品番	2705800J
品名	シャワーシステム：ダイバーター切替タイプ
販売期間

【図番6 "2737400J用ブラケット"について】

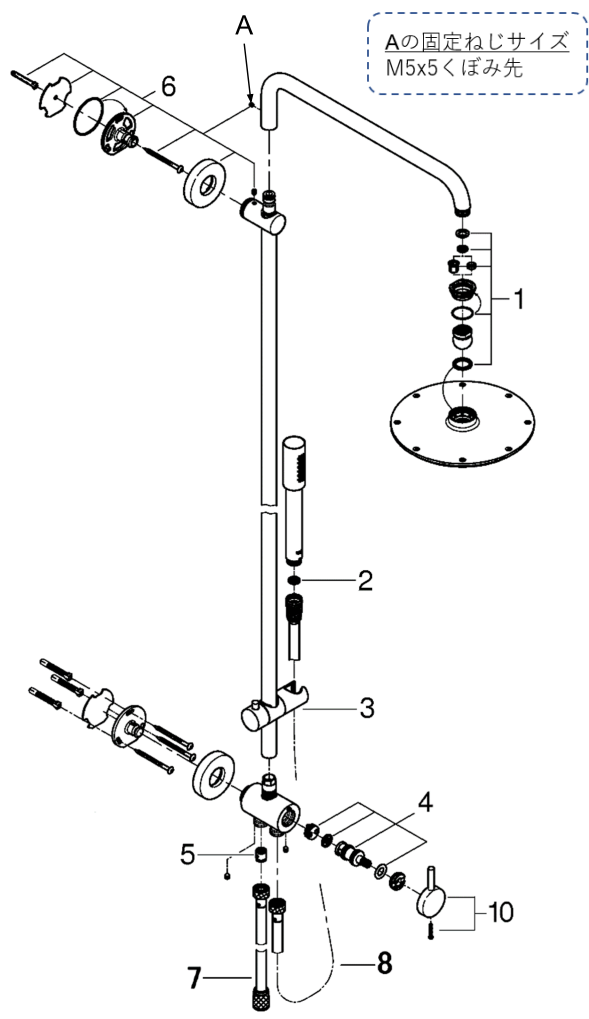
仕様変更により、取付けビスが3本から1本に変更しています。交換の際は十分な強度を保てるよう、現場でご判断のうえ取付け穴を追加いただくか、既存の取付け穴を利用して取付けてください。

最大4本のビスで取付け可能です
追加のビスは市販のビスをご用意ください。
